Avis délibéré
de la Mission régionale d'autorité environnementale
Provence-Alpes-Côte d'Azur
sur la révision générale du plan local d'urbanisme (PLU) du
Rayol-Canadel-sur-Mer (83)

N° MRAe
2024APACA14/3615

Figure 2: zones urbaines du projet de révision. Source : rapport de présentation (légendes en noir ajoutées par la MRAe)

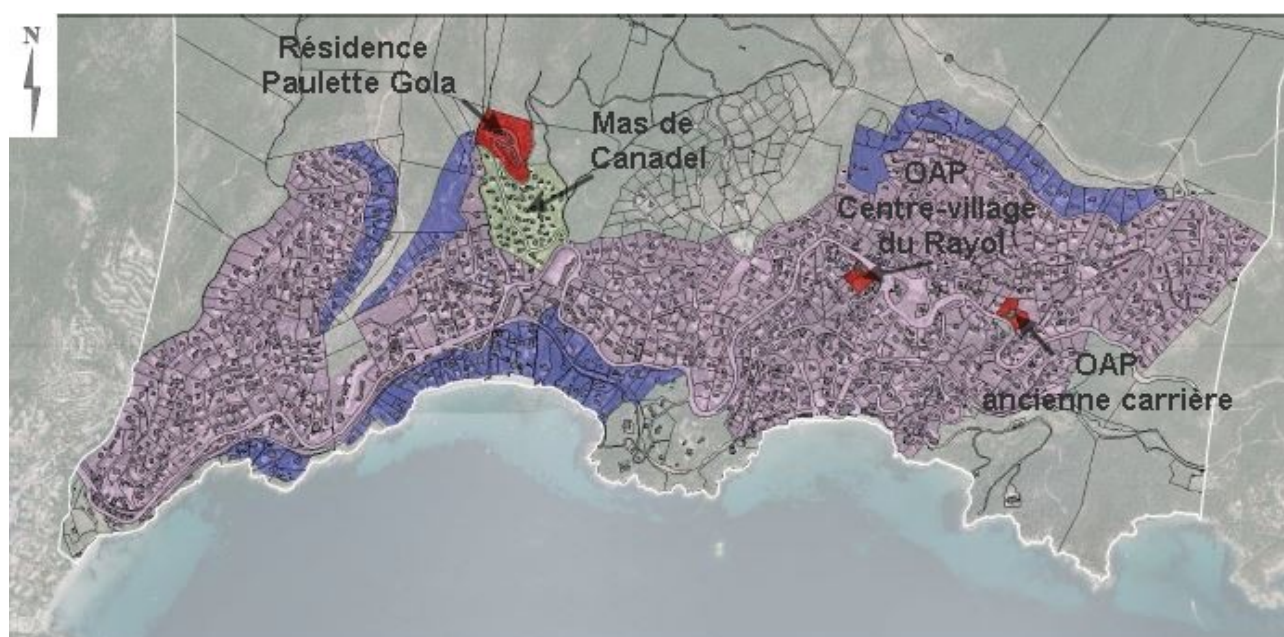
- enfin trois espaces de densification et de renouvellement urbain : quartier de la résidence Paulette Gola, centre-village du Rayol et quartier de l'ancienne carrière (en rouge). Il s'agit des principaux secteurs de projet du PU, comme détaillé ci-après.

Le quartier de la résidence Paulette Gola comprend une résidence de 25 logements sociaux. La commune souhaite y créer six nouveaux logements. L'emprise des constructions de la zone (UCa) n'est pas réglementée.

Le centre-village du Rayol fait l'objet d'une orientation d'aménagement et de programmation (OAP) et de zonage UA et UAa permettant une certaine densification ainsi que l'accueil de 40 logements, commerces et équipements.

Le secteur de l'ancienne carrière fait l'objet d'une OAP et de zonages permettant une certaine densification et l'accueil de logements et d'activités. Il y est notamment prévu le déplacement de la station service existante de l'amont (nord) à l'aval de la RD 559.

Figure 3: localisation des espaces non bâtis en zone UC du secteur de Pramousquier. Source : plan de zonage. Localisation et commentaire ajoutés par la MRAe.

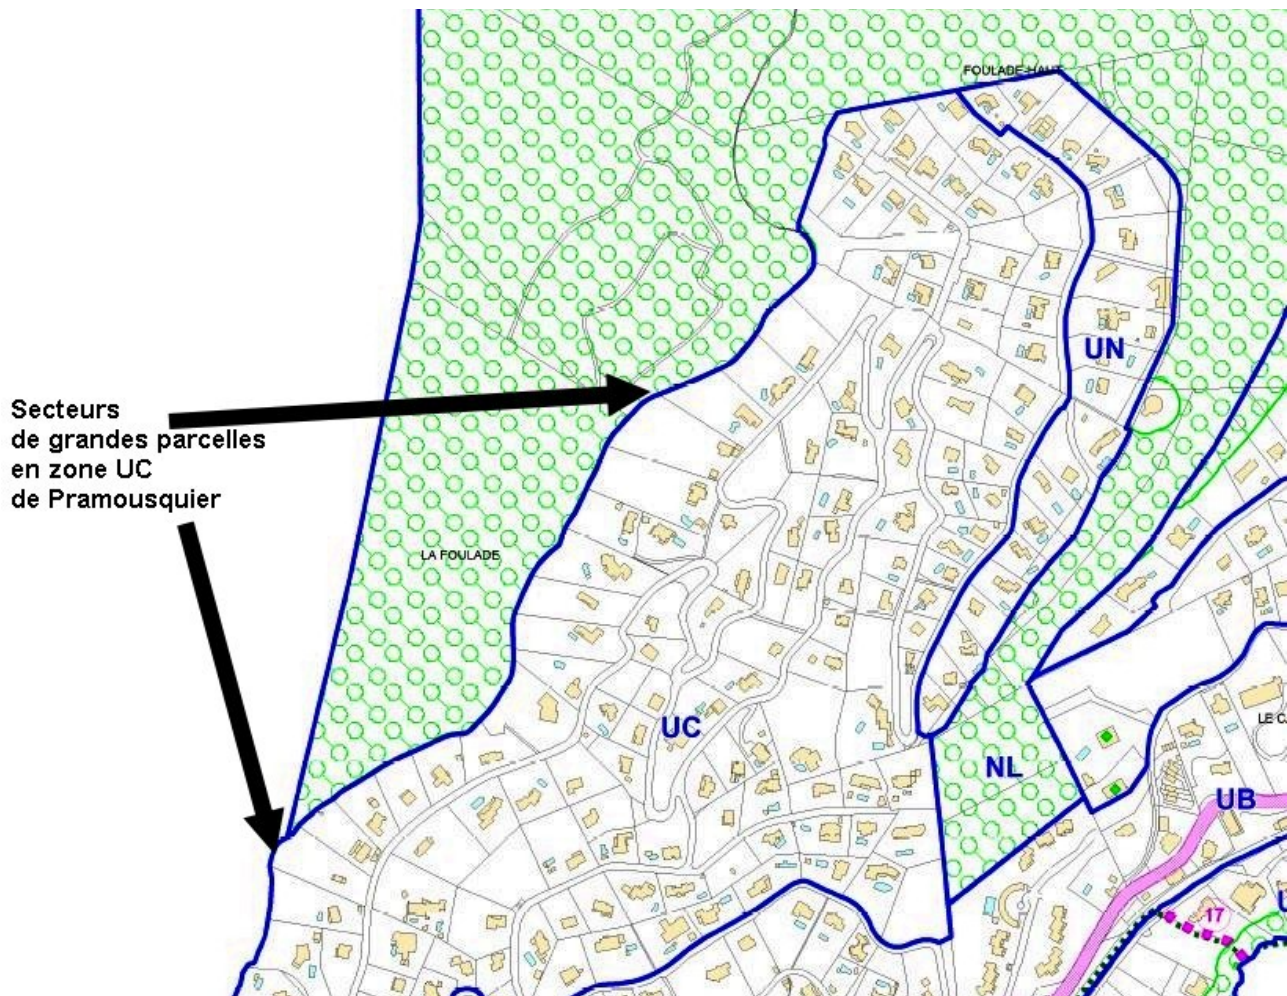
L'analyse de la consommation future ne prend pas non plus en compte certains espaces non bâtis situés à l'interface de l'urbanisation et des espaces naturels, dès lors que les parcelles concernées comportent déjà une construction.

C'est le cas dans le secteur de Pramousquier par exemple, où une série de vastes parcelles (2 500 à 5 000 m² environ) comportant une seule habitation ne sont pas comptées dans les prévisions de consommation, alors que le coefficient d'emprise au sol (13 % en zone UC) permettrait d'accueillir d'autres constructions (cf figure 3).

L'enveloppe urbaine, calquée dans le dossier sur le zonage U du PLU, mériterait d'être affinée dans ces secteurs afin de coller à la réalité de l'urbanisation.

La MRAe recommande de revoir les prévisions de consommation d'espace en affinant la définition de l'enveloppe urbaine, et d'harmoniser le mode de calcul des consommations d'espace passées et futures afin de traduire, de manière cohérente, la manière dont le PLU s'inscrit dans la trajectoire de réduction de la consommation d'espace de la loi Climat et Résilience.
